Projet d'aménagement d'un parc photovoltaïque

Commune de Séniergues (46)

**Avis de l'Autorité environnementale
sur le dossier présentant le projet et comprenant l'étude d'impact
(articles L122-1 et suivants du Code de l'environnement)**

**N° saisine: 2019-7277
Avis émis le 02 mai 2019**

Plan des principaux éléments du projet (source : dossier d'étude d'impact)

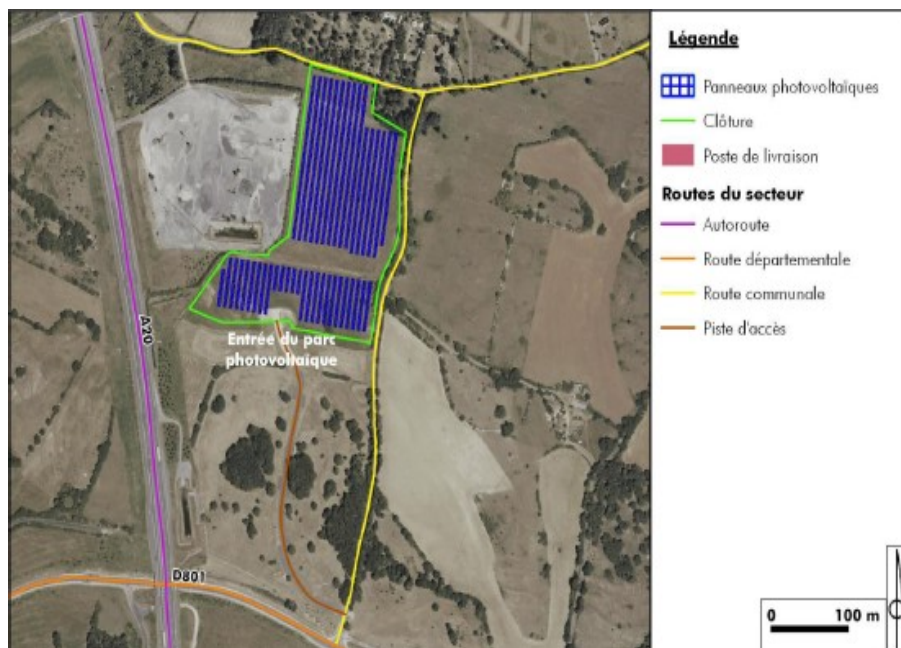
Toutefois, le raccordement de la centrale au réseau électrique national n'est pas évoqué dans le dossier. Le raccordement électrique faisant partie intégrante du projet d'aménagement, il doit être abordé dans l'étude d'impact.

La MRAe recommande que l'étude d'impact soit complétée par un document cartographique représentant le tracé complet de raccordement au poste source qui est envisagé et par une analyse des impacts environnementaux potentiels associés ainsi que des éventuelles mesures environnementales à mettre en place.
